REGULAÇÃO RELATÓRIO TÉCNICO DE FISCALIZAÇÃO N. 1219/2026 – RTF

**Fiscalização Regular nos Sistemas de
Abastecimento de Água e Esgotamento
Sanitário de Canela/RS.**

TNC N.: 1219/2026

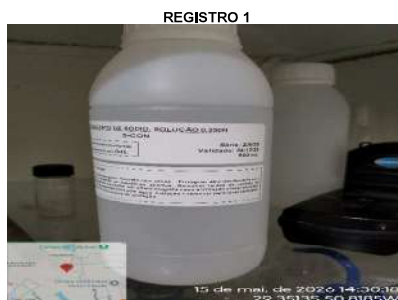
NC	CÓDIGO DA NC	UNIDADE	ETE Santa Terezinha
66	E2.24	CONSTATAÇÃO	Reagente para análises fora do prazo de validade
GRUPO	PRAZO	NÃO CONFORMIDADE	Possuir em suas dependências produtos químicos fora do prazo de validade
2	90 dias	OBSERVAÇÃO	Scon validade 24/12/25 e S18 validade solução estoque 29/04/26

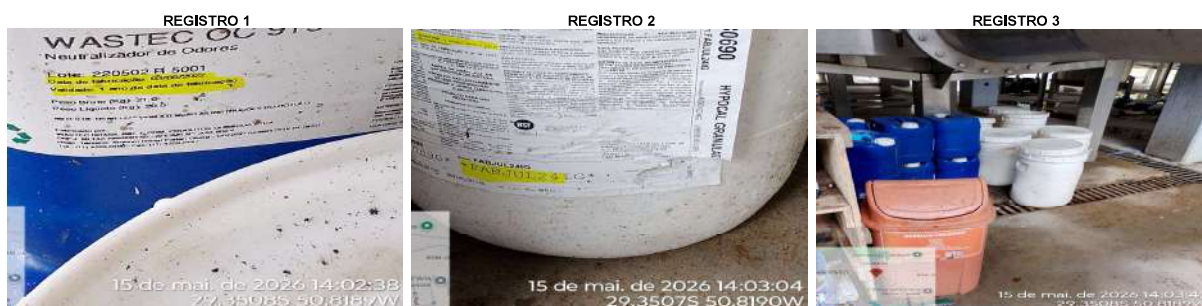
NC	CÓDIGO DA NC	UNIDADE	ETE Santa Terezinha
67	E2.24	CONSTATAÇÃO	Neutralizador de odores Wastec e Hipocal granulado fora do prazo de validade
GRUPO	PRAZO	NÃO CONFORMIDADE	Possuir em suas dependências produtos químicos fora do prazo de validade
2	90 dias	OBSERVAÇÃO	Validade: Wastec 03/05/23 e hipocal julho/25

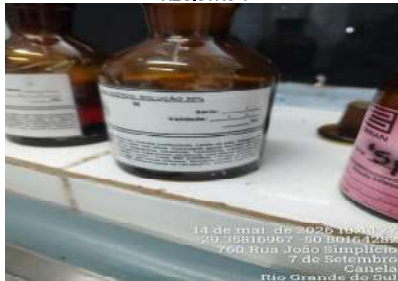
NC	CÓDIGO DA NC	UNIDADE	ETA I
77	A6.2	CONSTATAÇÃO	Produtos químicos empregados no tratamento sem identificação da validade e do lote.
GRUPO	PRAZO	NÃO CONFORMIDADE	Possuir em suas dependências produto do processo sem identificação do prazo de validade.
2	90 dias	OBSERVAÇÃO	Spadns, C, K, L e M

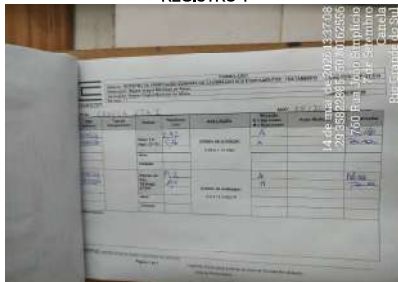
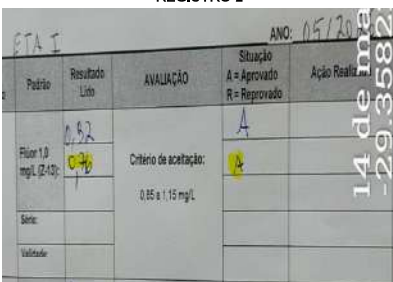
NC	CÓDIGO DA NC	UNIDADE	ETA I
78	A6.3	CONSTATAÇÃO	Foi evidenciada verificação de flúor utilizando o padrão Z13, com resultado de 0,76 mg/L, valor inferior ao critério de aceitação estabelecido (0,85 a 1,15 mg/L). Entretanto, o resultado foi registrado indevidamente como aprovado
GRUPO	PRAZO	NÃO CONFORMIDADE	Não fornecer informação idônea a AGESAN-RS, ao titular dos serviços ou ao usuário.
2	90 dias	OBSERVAÇÃO	-

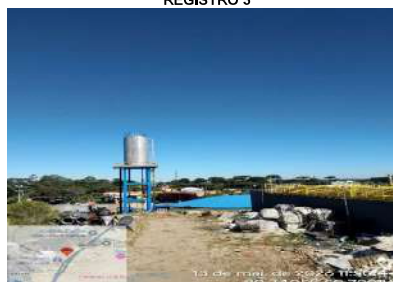
NC	CÓDIGO DA NC	UNIDADE	ETA II
98	A6.1	CONSTATAÇÃO	Reagentes com validade vencida
GRUPO	PRAZO	NÃO CONFORMIDADE	Possuir em suas dependências reagentes fora do prazo de validade.
2	90 dias	OBSERVAÇÃO	M val 25/03/25 / Metilorange val 30/07/25/ amido val 18/04/26

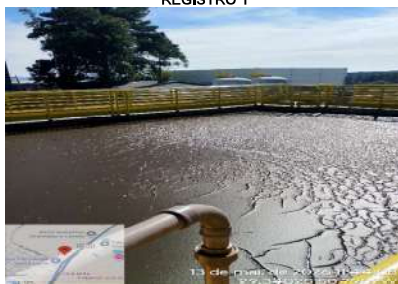
NC	CÓDIGO DA NC	UNIDADE	ETA II
105	A4.24	CONSTATAÇÃO	Bloco de tratamento de água contém acúmulo excessivo de lodo e matéria orgânica
GRUPO	PRAZO	NÃO CONFORMIDADE	Falta de conservação e manutenção preventiva de unidade.
2	90 dias	OBSERVAÇÃO	-

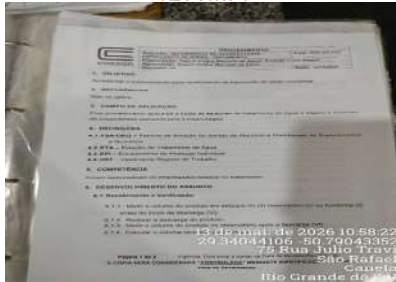
NC	CÓDIGO DA NC	UNIDADE	Documentação SAA Canela
112	-	CONSTATAÇÃO	Não encaminhar a AGESAN-RS, conforme solicitado no ofício de aviso de fiscalização: Itens : 4.5 Lista de procedimentos operacionais das ETAs.
GRUPO	PRAZO	NÃO CONFORMIDADE	Deixar de prestar informações ao órgão fiscalizatório.
2	90 dias	OBSERVAÇÃO	A lista encaminhada está desatualizada. Os procedimentos evidenciados na fiscalização informam código POP GT não encontrado na lista encaminhada

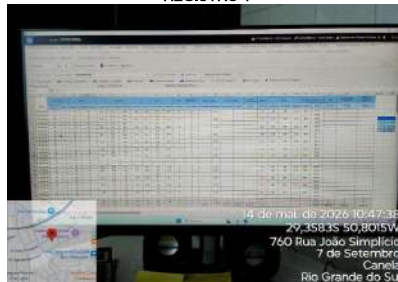
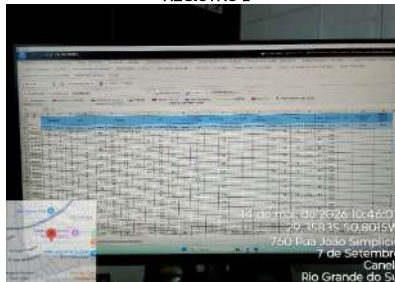
NC	CÓDIGO DA NC	UNIDADE	ETA I
118	-	CONSTATAÇÃO	Parâmetro fluoreto em desconformidade a com a Portaria SES 10/1999 e suas alterações
GRUPO	PRAZO	NÃO CONFORMIDADE	Não atender os parâmetros estabelecidos pela Portaria SES n. 10/1999.
2	90 dias	OBSERVAÇÃO	14/05/26 7:00 F=0.5; 09:00 F=0.5 / 13/05/26 11:00 F=0.3 / 12/05/26 05:00 F=0.4 ; 07:00 F=0.5 / 11/05/26 07:00 F=0.3 ; 09:00 F= 0.3; 13:00 F= 1.2 ; 15:00 F= 1.2 ; 17:00 F= 1.0 ; 23:00 F= 0.5 / 09/05/26 01:00 F= 0.5 ; 04:00 F=0.4 ; 07:00 F=0.5 ; 09:00 F=0.5; 11:00 F=0.5/ 08/05/26 02:00 F= 1.0; 19:00 F=0.5; 21:00 F=0.5 ; 23:00 F=0.5 / 07/05/26 09:00 F= 0.5 ; 11:00 F=0.4 ; 13:00 F= 0.1 ; 16:00 F=0.5 ; 17:00 F=0.5; 19:00 F=0.5; 21:00 F= 0.3 / 06/05/26 7:00 F= 0.5 ; 11:00 F=0.5; 17:00 F=0.3; 21:00 F=0.5; 23:00 F=1.6; 05/05/26 7:00 F=0.5; 04/05/26 15:00 F=1.2; 17:00 F=1.2 ; 19:00 F= 1.2

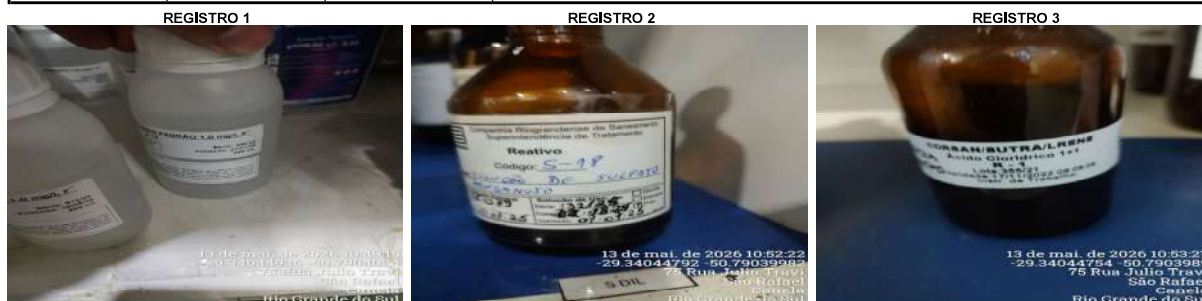
NC	CÓDIGO DA NC	UNIDADE	ETA II
149	A6.1	CONSTATAÇÃO	Reagentes com validade vencida
GRUPO	PRAZO	NÃO CONFORMIDADE	Possuir em suas dependências reagentes fora do prazo de validade.
2	90 dias	OBSERVAÇÃO	Z13 val 21/01/26 / S18 val 07/07/25 / R1 val 17/11/22

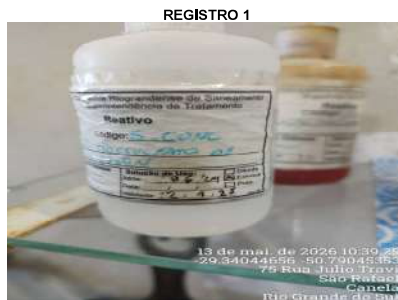
NC	CÓDIGO DA NC	UNIDADE	ETA II
151	A6.1	CONSTATAÇÃO	Reagentes com validade vencida
GRUPO	PRAZO	NÃO CONFORMIDADE	Possuir em suas dependências reagentes fora do prazo de validade.
2	90 dias	OBSERVAÇÃO	colilert val 23/01/26 / colilert val 30/03/26/ SCON val 12/01/25
